改善箇所説明図

燃料ライン

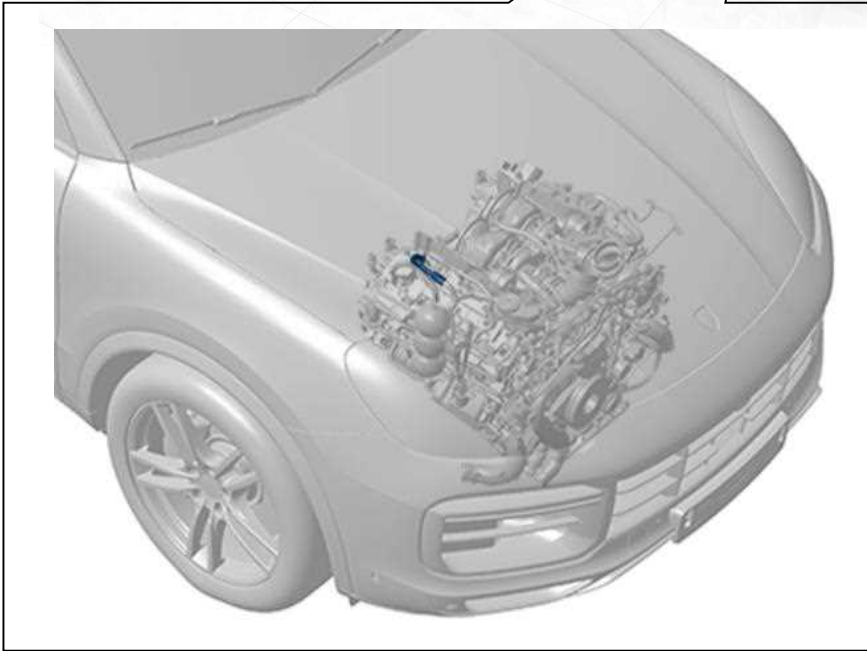
基準不適合発生箇所

燃料ラインにおいて、耐熱評価が不十分なため、耐熱性が不足している。そのため、エンジンルーム内の高温に晒されると当該ラインに亀裂が生じ、最悪の場合、燃料が漏れるおそれがある。

改善措置の内容

全車両、燃料ラインを対策品に交換する。

識別： 改善済車両には車台番号打刻の左側に黄色ペイントを塗布する。
